SV-LMP系列外观变更比较一览表

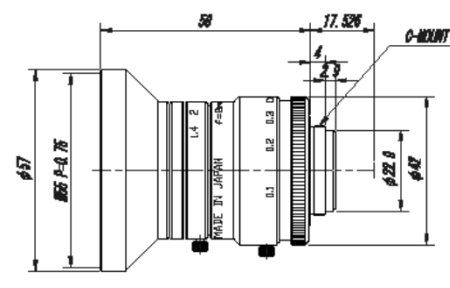
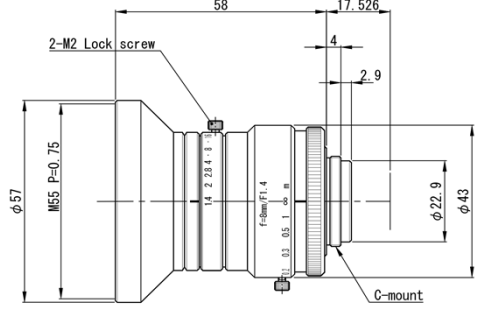
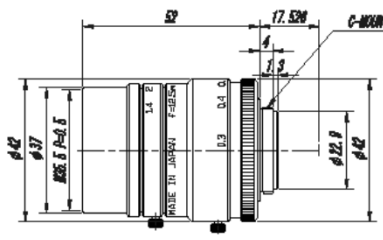
<p>SV-L0814MP</p>	<p>变更前</p> 	<p>变更部分</p> <p>C接口材质 铝→黄铜</p> <p>焦距调整外径 φ42→φ43</p> <p>前镜头外围外径 无变更</p>	<p>变更后</p> 
<p>SV-L12514MP</p>	<p>变更前</p> 	<p>变更部分</p> <p>C接口材质 铝→黄铜</p> <p>焦距调整外径 φ42→φ43</p> <p>前镜头外围外径 φ37→φ38</p>	<p>变更后</p> 
<p>SV-L1614MP</p>	<p>变更前</p> 	<p>变更部分</p> <p>C接口材质 铝→黄铜</p> <p>焦距调整外径 φ42→φ43</p> <p>前镜头外围外径 φ37→φ38</p> <p>其他 接口部形状变更</p>	<p>变更后</p> 
<p>SV-L2514MP</p>	<p>变更前</p> 	<p>变更部分</p> <p>C接口材质 铝→黄铜</p> <p>焦距调整外径 φ42→φ43</p> <p>前镜头外围外径 φ37→φ38</p>	<p>变更后</p> 
<p>SV-L3514MP</p>	<p>变更前</p> 	<p>变更部分</p> <p>C接口材质 铝→黄铜</p> <p>焦距调整外径 φ42→φ43</p> <p>前镜头外围外径 φ37→φ38</p>	<p>变更后</p> 
<p>SV-L5014MP</p>	<p>变更前</p> 	<p>变更部分</p> <p>C接口材质 铝→黄铜</p> <p>焦距调整外径 φ47.5→φ49</p> <p>前镜头外围外径 φ42.5→φ44</p>	<p>变更后</p> 
<p>SV-L7528MP</p>	<p>变更前</p> 	<p>变更部分</p> <p>C接口材质 铝→黄铜</p> <p>焦距调整外径 φ47.5→φ49</p> <p>前镜头外围外径 φ48→φ49</p>	<p>变更后</p>
